Изменение № 1 ГОСТ 398—81 Бандажи из углеродистой стали для подвижного состава железных дорог широкой колеи и метрополитена. Технические условия

Постановлением Государственного комитета СССР по стандартам от 27.03.86 № 731 срок введения установлен

с 01.08.86

Черт. 3

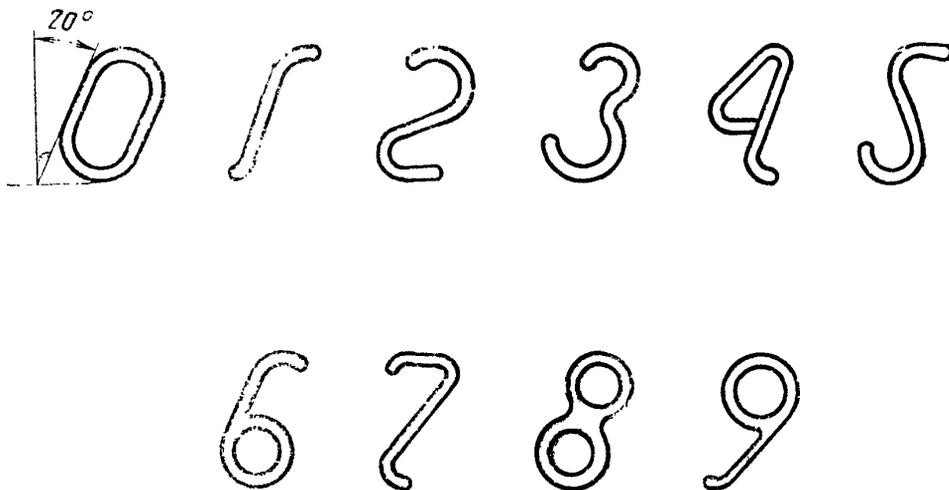
Пункт 4.1 после слов «для приемочных клейм» дополнить словами и чертежом — 3: «Маркировка на бандажах наносится клеймами, расположенными под углом $15\text{--}20^\circ$ и имеющими плавные очертания, скругленные вершины и притупленные углы, в соответствии с указанными на черт. 3.
